ARCHITEKTUR	
BAUHERR	Kreiskrankenhaus Bergstraße GmbH eine Einrichtung des UKHD VIERNHEIMER STRASSE 2 64646 HEPPENHEIM
BAUVORHABEN	203.01 Kreiskrankenhaus Bergstraße GmbH eine Einrichtung des UKHD GENERALSANIERUNG KKB, HEPPENHEIM

ZEICHNUNG
BAUTEIL G
Detail:
- Attikaufkantung Bestandsgebäude H
- Übergang Dachaufbau Neu - Bestand

ERSTELLT: 02.06.2025	BEARB.: fdo
NEM-PLAN-NR.: 3213	MASSTAB: 1 : 10
BLATTGR.: A3	SEITE: 1 von 1
GSKKBAF5D GDAC 014V01-16.03.26

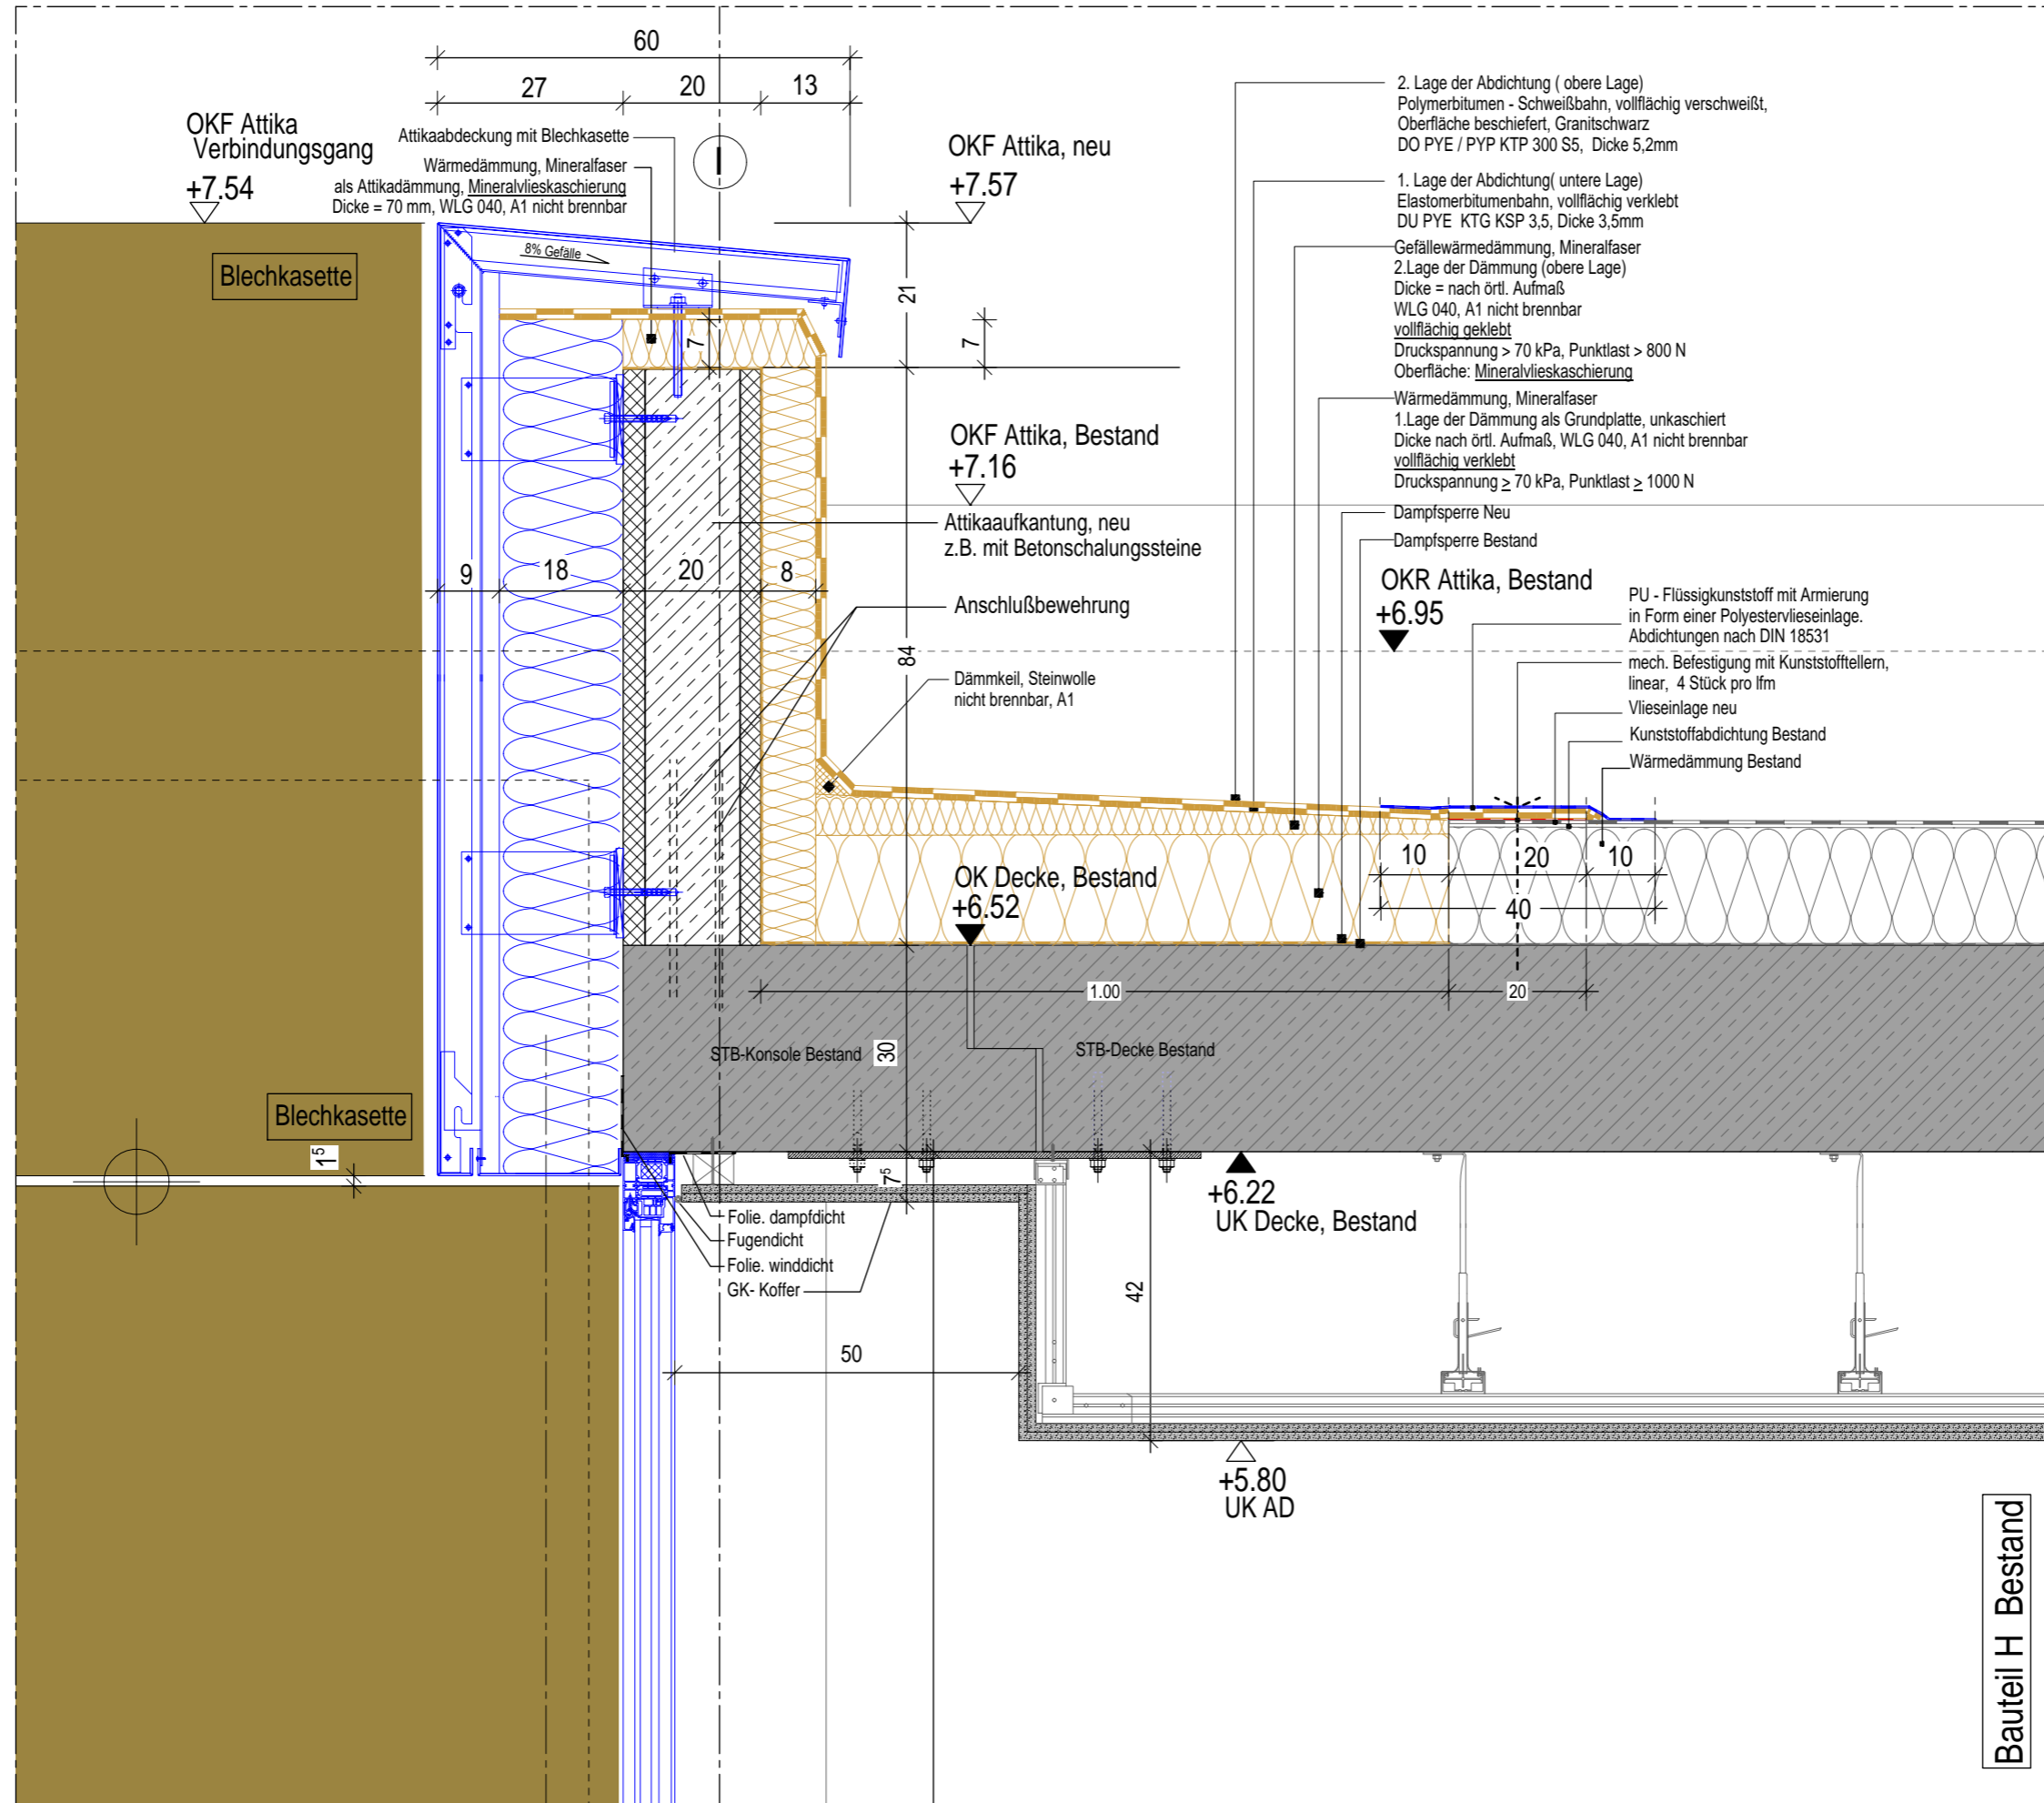
INDEX	ÄNDERUNG	DATUM	GEZ.
01	Überarbeitung: - Anschlüsse der Attikaufkantung - Übergang Bestand zu neu aktualisiert	16.03.26	fdo
